Beschlussvorlage

Amt/Geschäftszeichen AZ.: 632.61	TOP 1.3	Datum 05.04.2024	Nummer der Vorlage HA 18/2024
-------------------------------------	---------	---------------------	----------------------------------

Betreff:
Veränderte Planung: Verschiebung des Betriebsgebäudes zur Wasseraufbereitung incl. Stützmauer, Bei der Biogasanlage 2, Flst. Nr. 10116 auf der Gemarkung Schwaigern

Änderungsantrag zu Baugesuch 2023-201000-B: Verschiebung des Betriebsgebäudes für Wasseraufbereitung um ca. 0,70m nach Norden, in Schwaigern, Bei der Biogasanlage 2, Fl.Nr. 10116

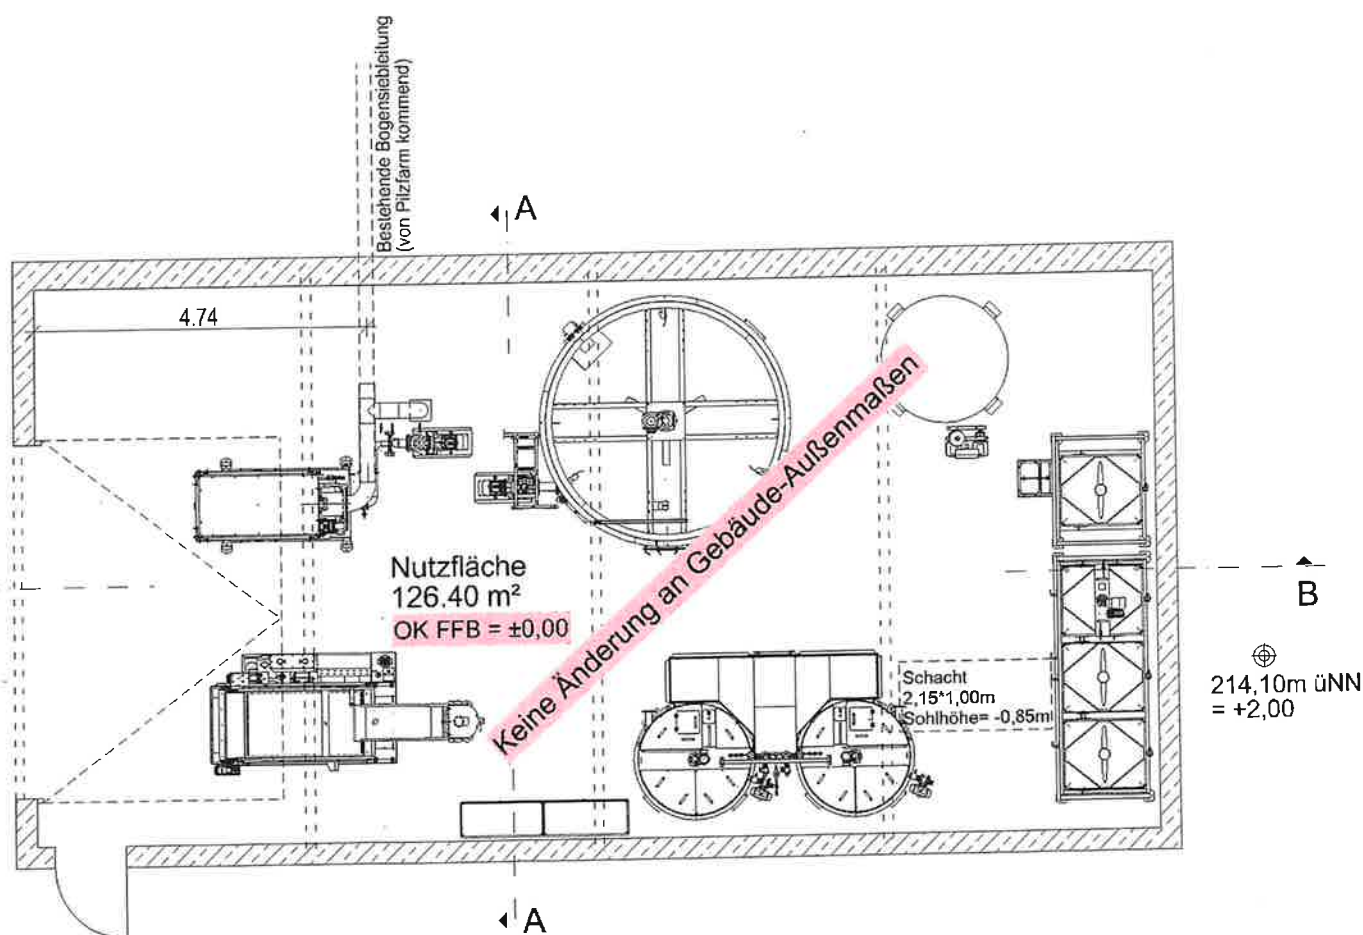
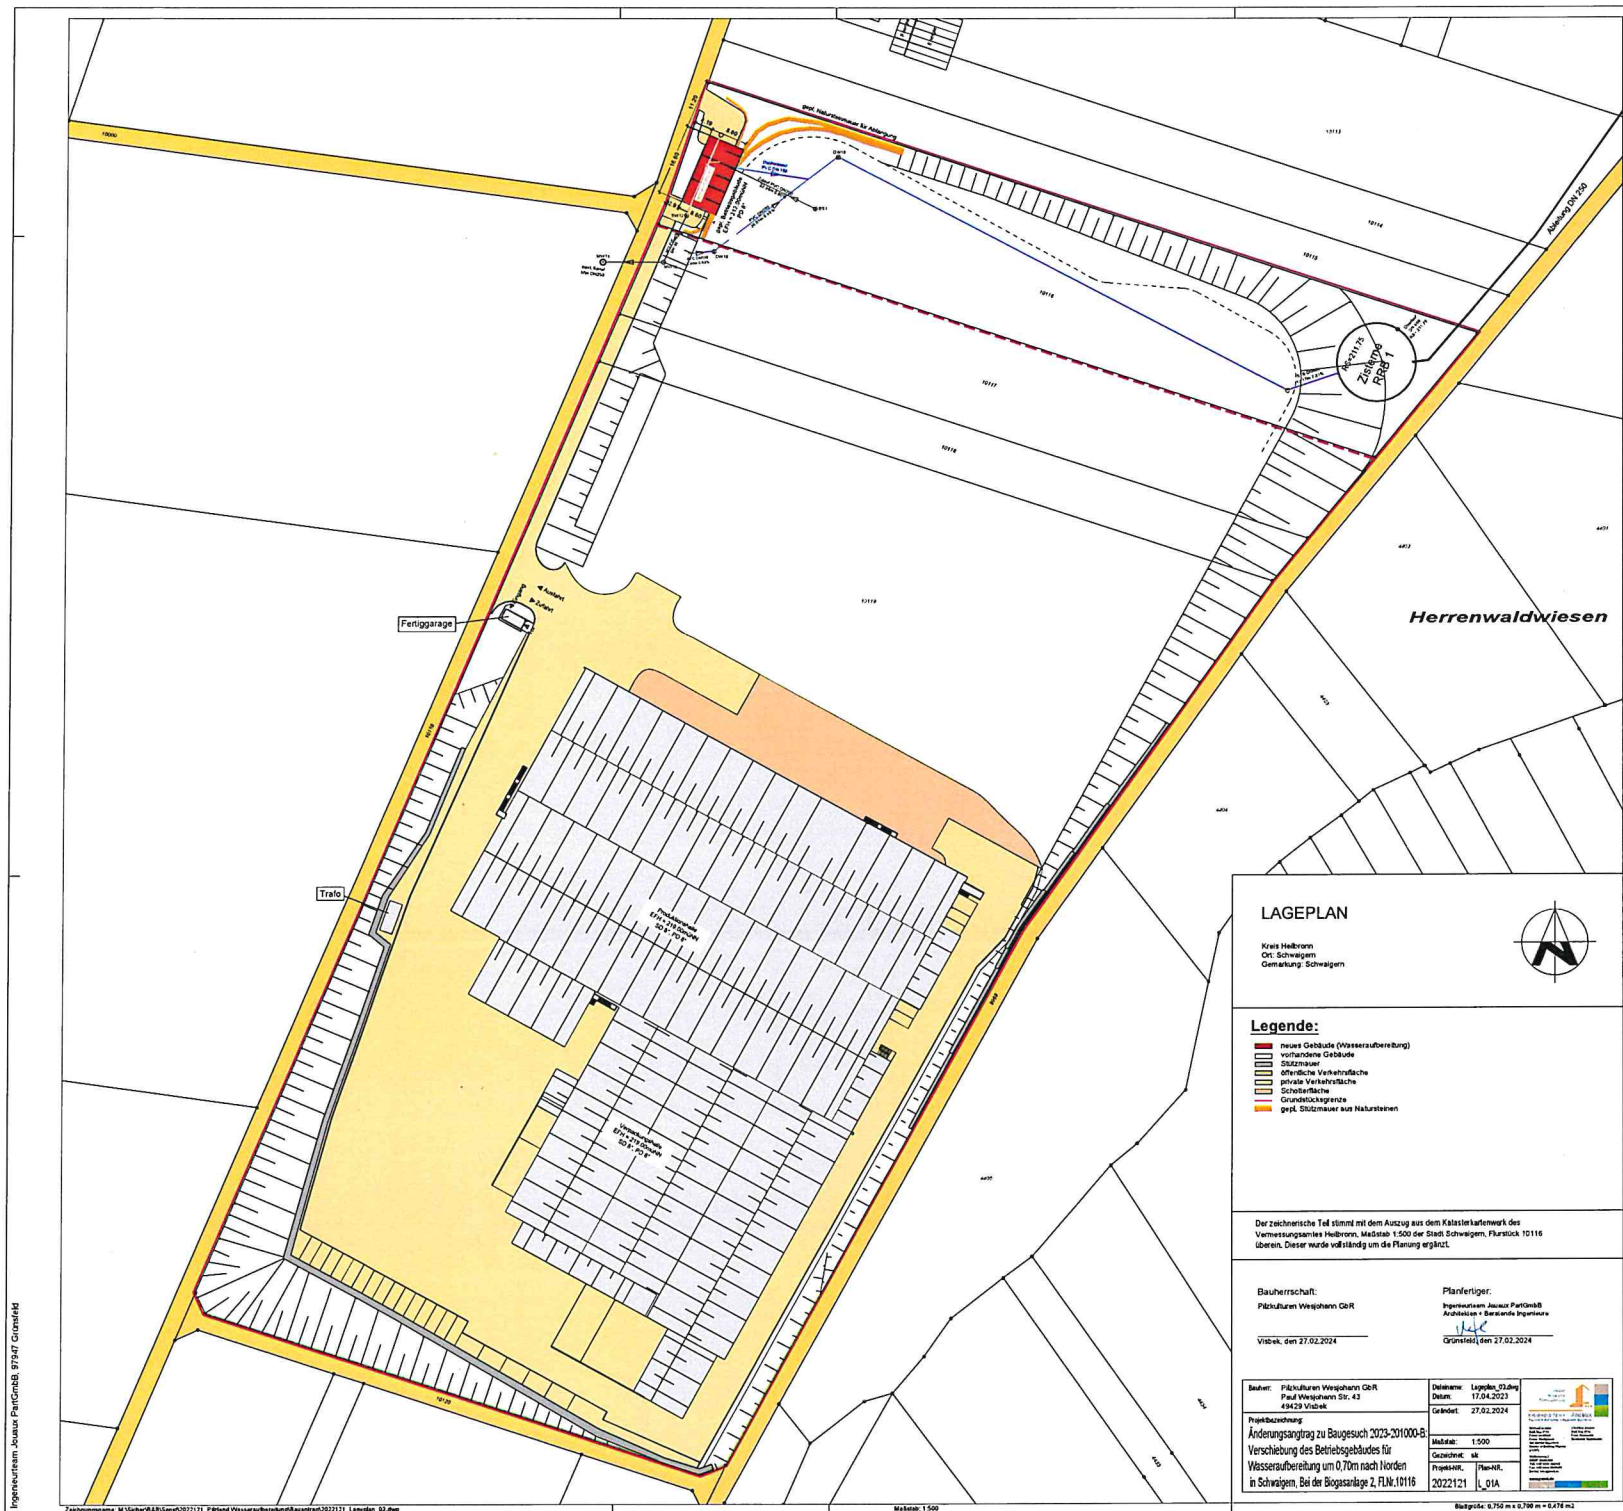
In beiliegendem Änderungsantrag wird die Verschiebung des Betriebsgebäudes um ca. 0,70m nach Norden beantragt.

Die bestehende Bogensiebleitung (vom Hauptgebäude Pilzfarm kommend, grün markiert) soll möglichst **ohne weitere Rohrbögen** ins Gebäude geführt werden und dies - aufgrund der Anordnung der technischen Gerätschaften im Gebäudeinneren - auch **an einer bestimmten Stelle** (Abstand von 4,74m von Innenkante Betonwand).

Die Bogensiebleitung wurde bereits im Rahmen der Ausführung von BA I der Pilzproduktion erstellt und nun - im Rahmen der Ausführungsplanung - vor Ort aufgemessen.

Hierbei wurde festgestellt, dass sie nicht exakt an der geplanten Stelle liegt, sondern um die besagten ca. 0,70m weiter nördlich.

Um die oben genannten Vorgaben für das **Einführen der Leitung ins Gebäude** zu erfüllen, muss das Gebäude um ca. 70cm nach Norden verschoben werden.
